**REPUBLICA DE CHILE
SERVICIO DE EVALUACIÓN AMBIENTAL
MAGALLANES Y ANTARTICA CHILENA**

RESOLUCIÓN EXENTA N° (N° en costado inferior izquierdo)

MAT: RESPUESTA A CONSULTA DE PERTINENCIA, “N° Y DIMENSIONES ESTRUCTURAS CENTRO CULTIVO ARACENA 9, SENO PETITE, BAHÍA MAZARREDO, PERT N°21012103”

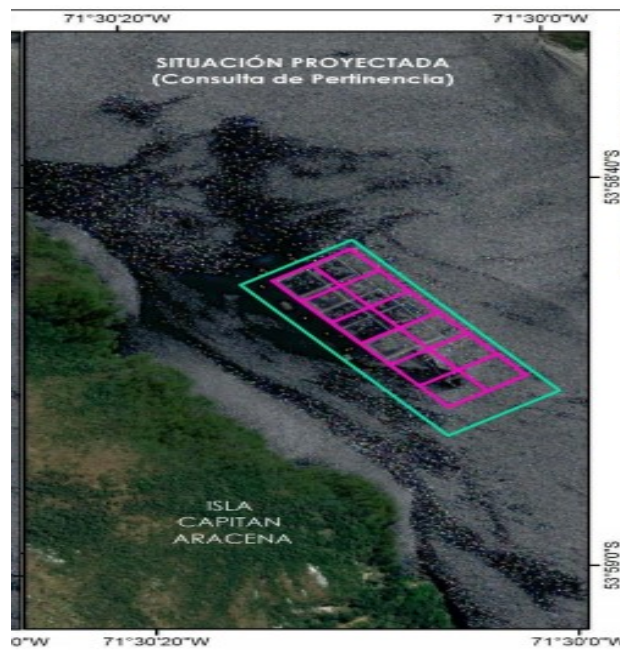
- 1.- Que mediante la Consulta de Pertinencia del día 31 de mayo de 2021, don Javier Herrera, en representación de Nova Austral S.A., solicita un pronunciamiento sobre la pertinencia de ingreso al Sistema de Evaluación de Impacto Ambiental de la actividad “Nº y dimensiones estructuras Centro Cultivo Aracena 9, Seno Petite, Bahía Mazarredo, PERT Nº21012103”, y que consiste en contar con la alternativa de utilizar 12 balsas jaulas de 40x40x16 metros, de acuerdo a la siguiente disposición de estas, al interior de la concesión:

- 10.2.2.3.- Que, analizado el cambio propuesto, de contar con la alternativa de utilizar 12 balsas jaulas de 40 x 40 x 16 metros, éste no es susceptible de causar nuevo impacto ambiental, no evaluados en la respectiva Resolución de Calificación Ambiental, por el contrario, con la nueva disposición de balsas jaulas, disminuye la tasa máxima de depositación en un 9,9 %, de acuerdo con los antecedentes, mejorando incluso las condiciones inicialmente evaluadas.

- 10.4.1.- Que analizados los cambios al proyecto no modifican la extensión, magnitud o duración de los impactos ambientales, por cuánto sus emisiones de carbono máximas se reducen de 7,45 a 6,73 grC/m2/día, disminuyendo en un 9,9 % y, se reduce el área de depositación en un 13 %, de acuerdo con los antecedentes presentados

- 1.- Que la modificación a la Declaración de Impacto Ambiental del proyecto "Centro de Cultivo Aracena 9, Seno Petite, Bahía Mazarredo, Isla capitán Aracena, XII Región, Pert N° 210121033, informada mediante consulta de pertinencia ingresada al sistema e-Pertinencia el día 31 de mayo

de 2021, bajo el ID: PERTI-2021-10731, no tiene obligación de someterse al Sistema de Evaluación de Impacto Ambiental reglado por la Ley N°19.300 y su respectivo Reglamento.
